Product Development Design Change Request

25_006

JIM-493

技术1_2"ASC&3g/cft (新鲜件) : F01ZH003JV-01 技术1_2"ASC&3g/cft (老化件) : F01ZH003JV-51
技术2_2.5"ASC&3g/cft (新鲜件) : F01ZH003JW-01 技术2_2.5"ASC&3g/cft (新鲜件) : F01ZH003JW-51

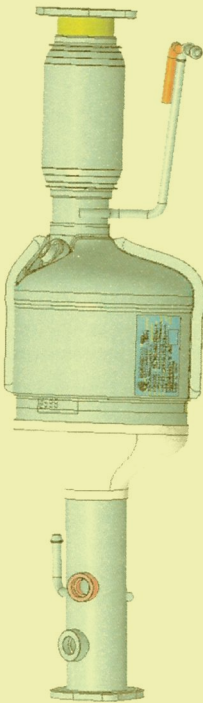
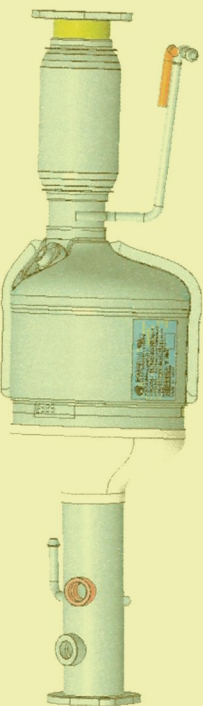
零件号	零件名称	Project	样件阶段	变更来源
F01ZH003JV-01	SCR UNIT	JIM-493	A	BOSCH/Customer
变更前后				
变更描述				
	SCR UNIT: F01ZH003FV-03		SCR UNIT: F01ZH003JV-01	
	SCR WELDING: F01Z5017W9-02		SCR WELDING: F01Z5018CK-00	
	SCR CANNING: F01Z5017WA-01		SCR CANNING: F01Z5018CL-00	
	SCR CATALYST: F01Z501891		SCR CATALYST: F01Z5018CM-00	
变更原因	系统工程师要求释放技术1_2"ASC&3g/cft SCR新鲜件催化剂样品做排放实验;			
风险点（影响）	无			
验证方法	无

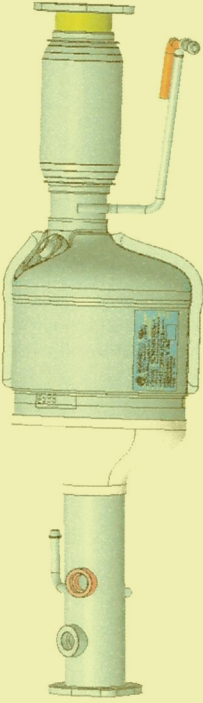
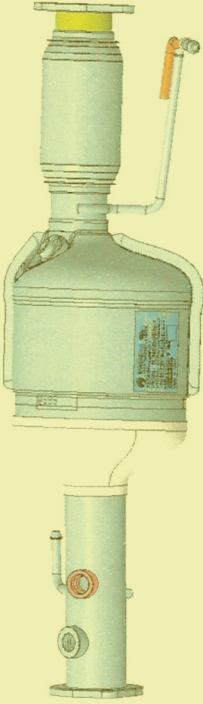
零件号	零件名称	Project	样件阶段	变更来源
F01ZH003JV-51	SCR UNIT	JIM-493	A	BOSCH/Customer
变更前后				
变更描述				
	SCR UNIT: F01ZH003FV-03			
	SCR WELDING: F01Z5017W9-02			
	SCR CANNING: F01Z5017WA-01			
	SCR CATALYST: F01Z501891			
变更描述				
	SCR UNIT: F01ZH003JV-51			
	SCR WELDING: F01Z5018CK-51			
	SCR CANNING: F01Z5018CL-51			
	SCR CATALYST: F01Z5018CM-51			
变更原因	系统工程师要求释放技术1_2"ASC&3g/cft SCR老化件催化剂样品做排放实验;			
风险点 (影响)	无			
验证方法	无

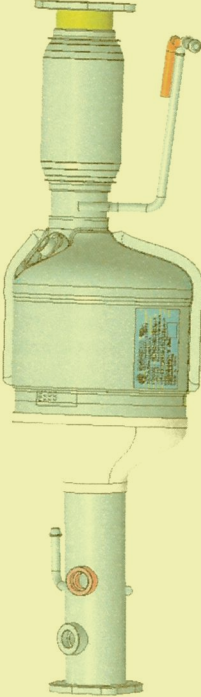
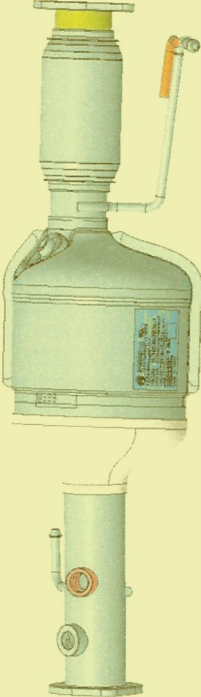
零件号	零件名称	Project	样件阶段	变更来源
F01ZH003JW-01	SCR UNIT	JIM-493	A	BOSCH/Customer
变更前		变更后		
变更描述	 SCR UNIT: F01ZH003FV-03 SCR WELDING: F01Z5017W9-02 SCR CANNING: F01Z5017WA-01 SCR CATALYST: F01Z501891  SCR UNIT: F01ZH003JW-01 SCR WELDING: F01Z5018CN-00 SCR CANNING: F01Z5018CP-00 SCR CATALYST: F01Z5018CR-00			
变更原因	系统工程师要求释放技术技术2_2.5"ASC&3g/cftSCR新鲜件催化剂样件做排放实验;			
风险点（影响）	无			
验证方法	无

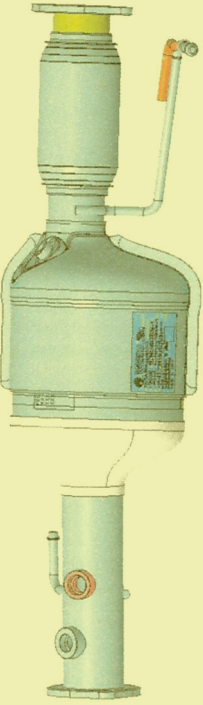
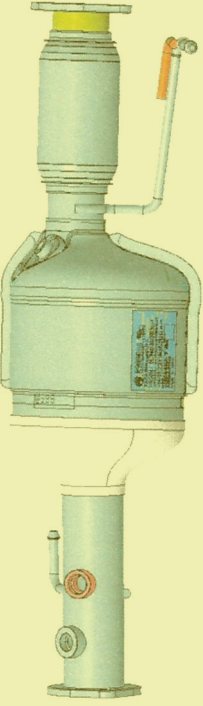
零件号	零件名称	Project	样件阶段	变更来源
F01ZH003JW-51	SCR UNIT	JIM-493	A	BOSCH/Customer
变更前				
变更描述				
	SCR UNIT: F01ZH003FV-03			
	SCR WELDING: F01Z5017W9-02			
	SCR CANNING: F01Z5017WA-01			
	SCR CATALYST: F01Z501891			
变更原因				
	SCR UNIT: F01ZH003JW-51			
	SCR WELDING: F01Z5018CN-51			
	SCR CANNING: F01Z5018CP-51			
	SCR CATALYST: F01Z5018CR-51			
变更原因	系统工程师要求释放技术技术2_2.5"ASC&3g/cftSCR老化件催化剂样件做排放实验;			
风险点 (影响)	无			
验证方法	无
